LUBELSKI
PAŃSTWOWY WOJEWÓDZKI
INSPEKTOR SANITARNY
W LUBLINIE

DNS-NZ.7840.2.131.2015.MW

zmiany do projektu budowlanego w obszarze Zespołu Porodowego w budynku głównym szpitala przy ul. M. Sobieskiego 4B w Krasnymstawie.

Pomieszczenie nr 3/18 Śluza

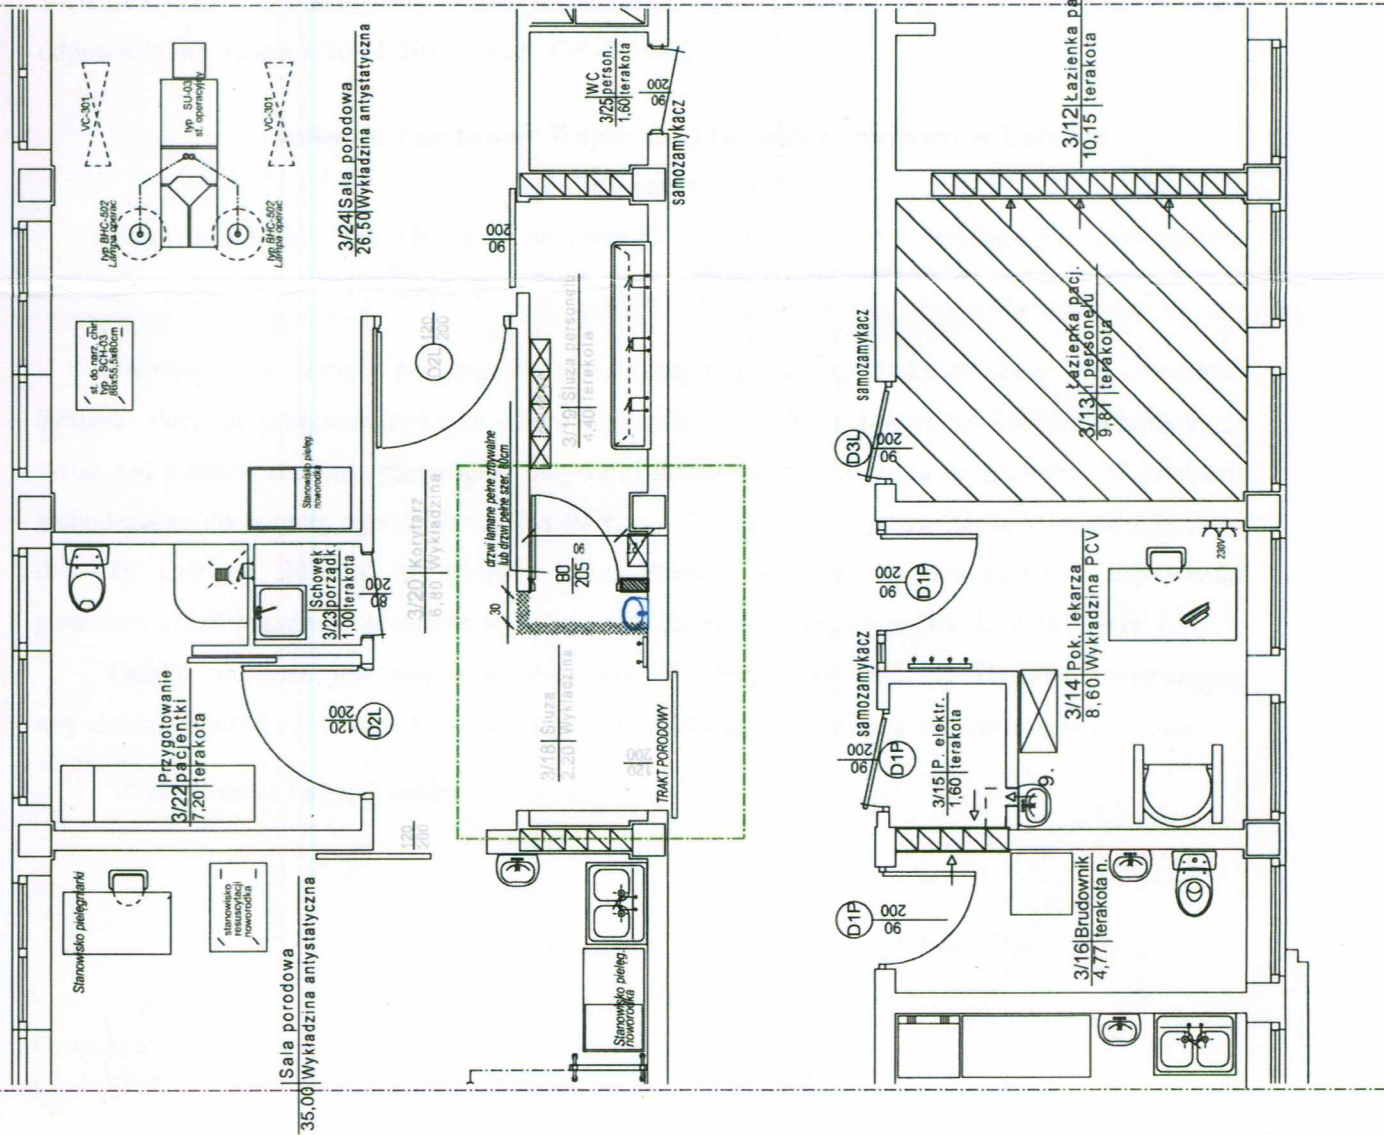
Lubelski Państwowy Wojewódzki Inspektor Sanitarny w Lublinie
opiniuje pozytywnie

Przedmiotowe zmiany do projektu budowlanego zostały sporządzone przez inż. Stanisława Szelągę, dotyczą przeorganizowania śluzy umywalkowo – fartuchowej w Zespole Porodowym, związanej z koniecznością zapewnienia umywalki do mycia rąk i miejsca na fartuchy dla personelu wchodzącego do zespołu zgodnie z częścią IV pkt. 3 Zał. nr 1 do rozporządzenia Ministra Zdrowia z dnia 26 czerwca 2012 r. w sprawie szczegółowych wymagań, jakim powinny odpowiadać pomieszczenia i urządzenia podmiotu wykonującego działalność leczniczą (Dz. U. z 2012 poz. 739).

Proponuje się powiększenie istniejącej śluzy, poprzez rozebranie części istniejącej ścianki. Wykonanie nowej ścianki przestawionej około 30 cm, co pozwoli na uzyskanie dodatkowej powierzchni w pomieszczeniu śluzy i umożliwi zainstalowanie umywalki. Umywalkę należy zainstalować zgodnie z częścią rysunkową i podłączyć do istniejącej instalacji wod.-kan. sąsiadującej z tym pomieszczeniem. Wskazaniem jest aby bateria umywalkowa była jako bezdotykowa.

Drzwi do pomieszczenia śluzy nr 3/19, zainstalować jako łatwo zmywalne, odporne na działanie środków myjących i dezynfekcyjnych. Wykończenie nowo wykonanej ścianki nie może odbiegać od już wykonanych przegród budowlanych. Powierzchnia ma być gładka, łatwowymywalna, nienasiąkliwa i odporna na działanie środków myjących i dezynfekcyjnych.
